改善箇所説明図

クランク／カムシャフトセンサー配線

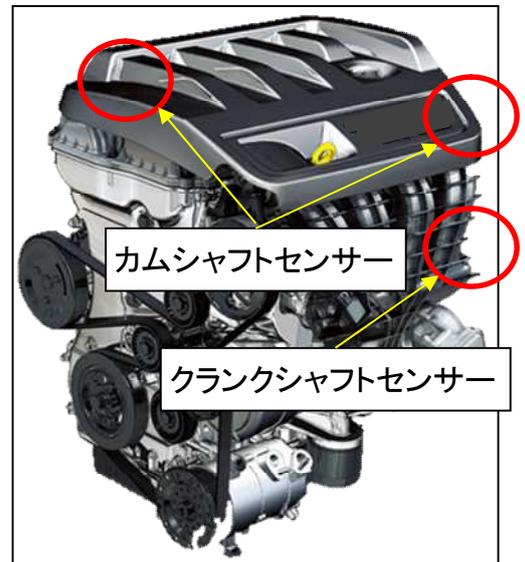
基準不適合発生箇所

エンジンのクランク／カムシャフトセンサー配線の端子部の製造が不適切なため、端子部の接続不良となることがある。そのため、エンジンからの情報が正しく伝達されず、警告灯が点灯し、最悪の場合、走行中エンジンが停止するおそれがある。

全車両、クランク／カムシャフトセンサー配線を良品に交換する。

識別 : 助手席側ドアロックストライカー下部固定ボルト頭部に黄色ペイントを塗布する。
